内蒙古包钢和发稀土有限公司聚峰稀土分公司厂区项目

13#水浸工序渣区车间设计方案变更

专家意见及答复

专家论证会意见表

规划总平面坐标定位图（变更后）

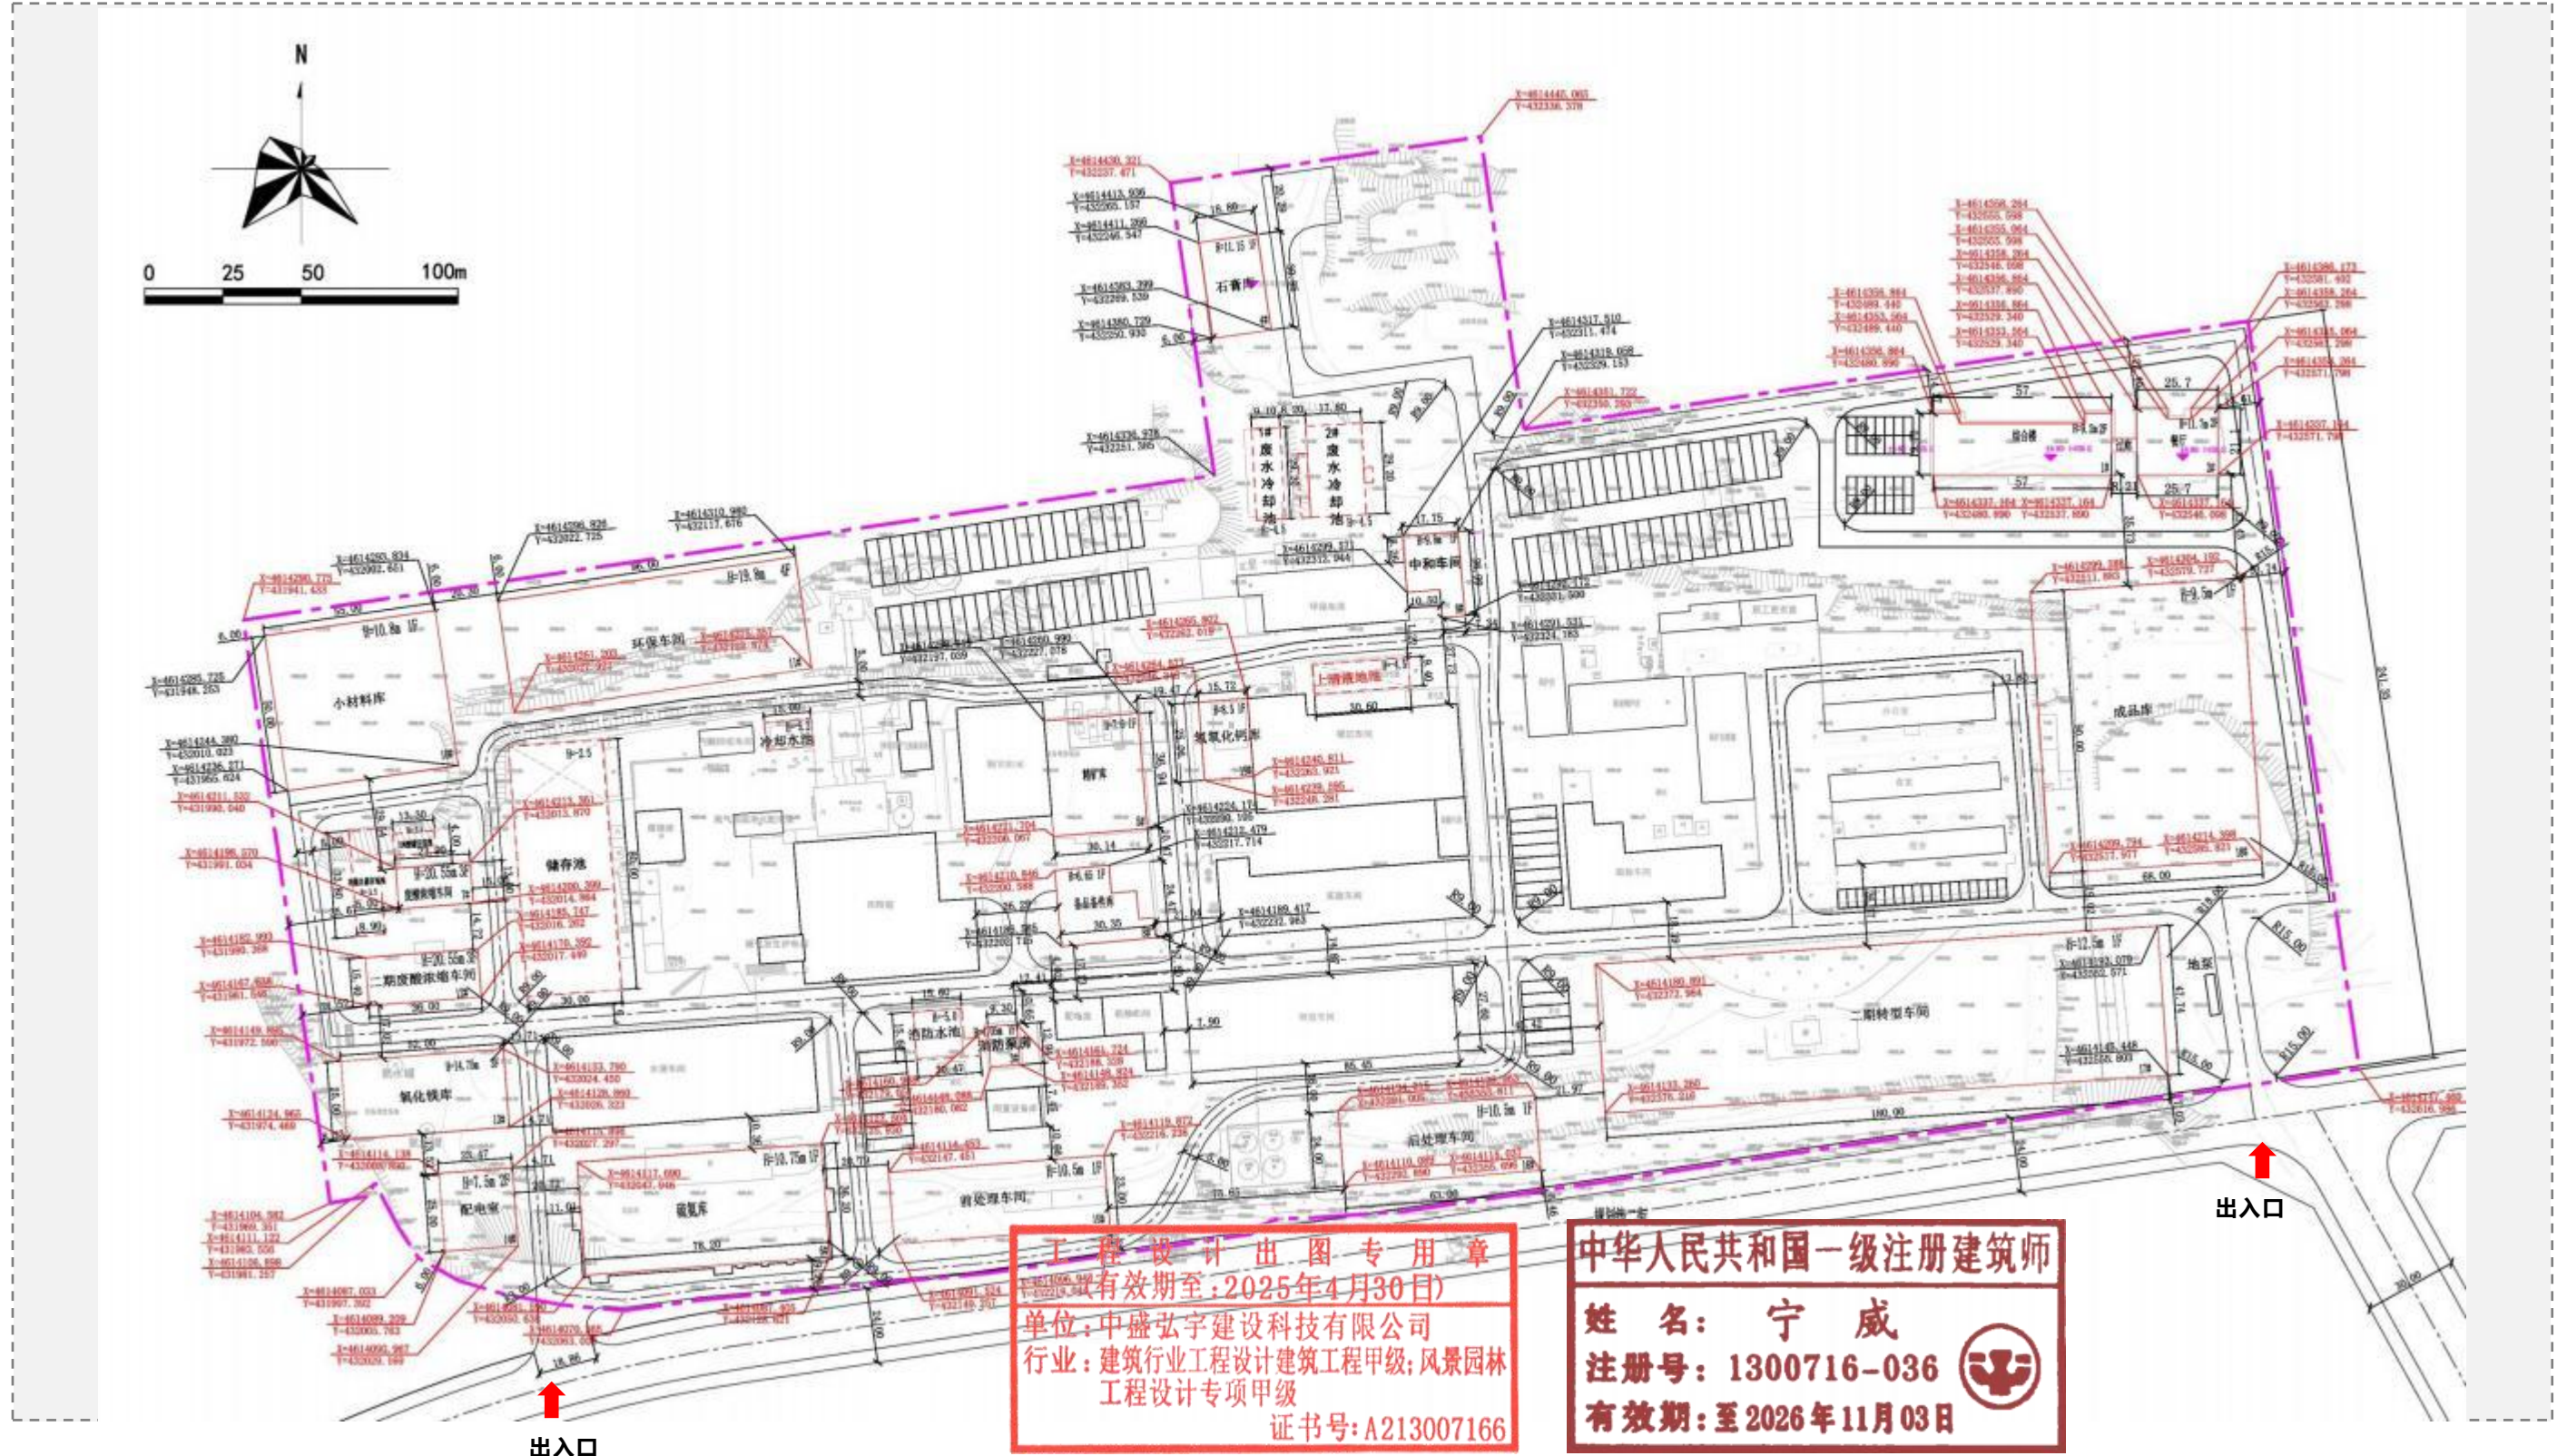
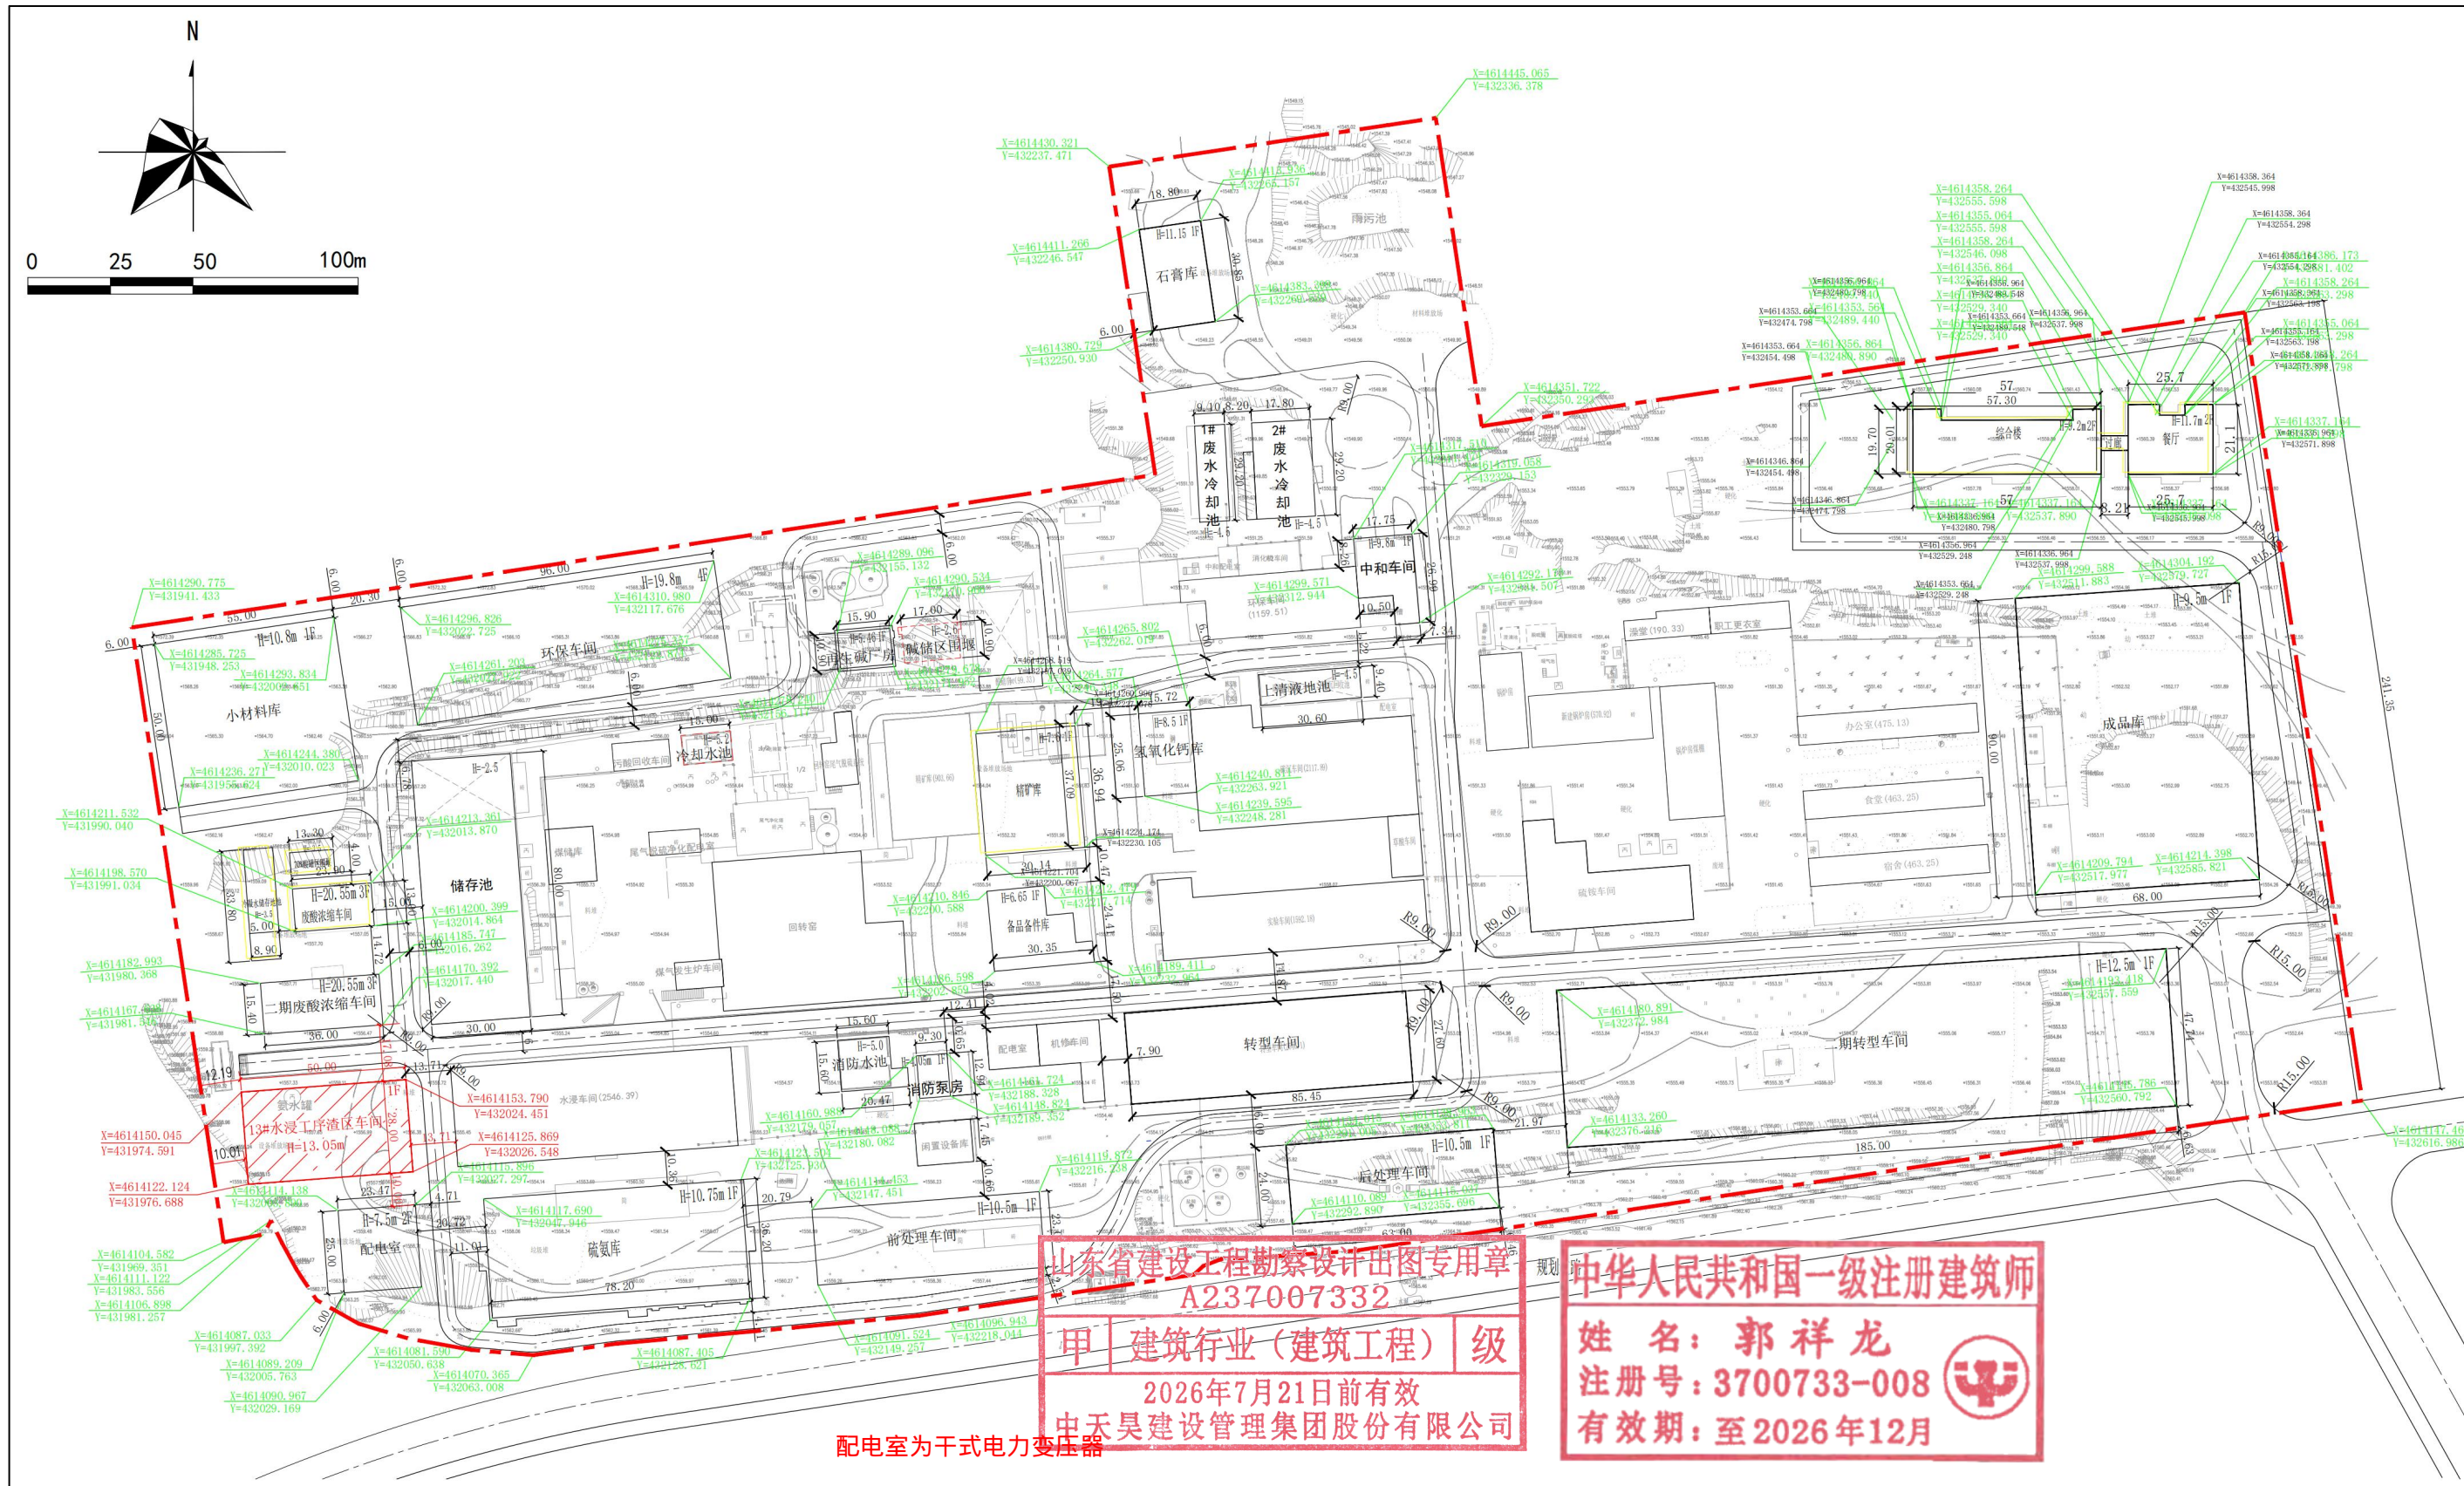
姓名	晨光	单位	内蒙古自治区国土空间规划院
职务/职称	高级工程师		
<p>1、P01, 建筑基底面积明明增加了为什么说减少了 115.64 m²?</p> <p>2、P03 图中各面积、P05 车间长宽相乘后面积均与 P01 变更后的面积不符, 建议核实统一;</p> <p>3、变更后的设计方案应对该项目有所介绍, 提供变更依据;</p> <p>4、建议补充水浸工序废渣处理的具体工艺参数、设备配置、临时储渣区的规模、位置、防护要求等;</p> <p>5、建议补充消防系统设计, 明确消防栓不知、灭火器配置、消防通道宽度、防火分区等;</p> <p>6、建议补充废渣防渗处理、废水收集系统、废气排放等环保内容;</p> <p>7、建议在总平面图中补充道路红线、用地红线、绿化用地等; 车间平立剖面图补充标注门窗尺寸、梁柱位置、设备基础标高、消防通道及安全出口位置等; 效果图补充周边厂区道路、绿化景观等环境信息。</p>			
<p>签字: </p> <p>2026年3月16日</p>

- 1、已修改, 详P01;
 - 2、已重新核对面积, 修改详P03、05;
 - 3、已补充水浸工序废渣处理的表述内容, 详P03;
 - 4、已补充水浸工序废渣处理工艺说明, 详P14;
 - 5、已补充, 详P24、P25、P26;
 - 6、已补充, 详P14水浸工序废渣处理工艺说明;
- 7、已补充, 详总平面图、13#水浸工序渣区车间平、立、剖面图;
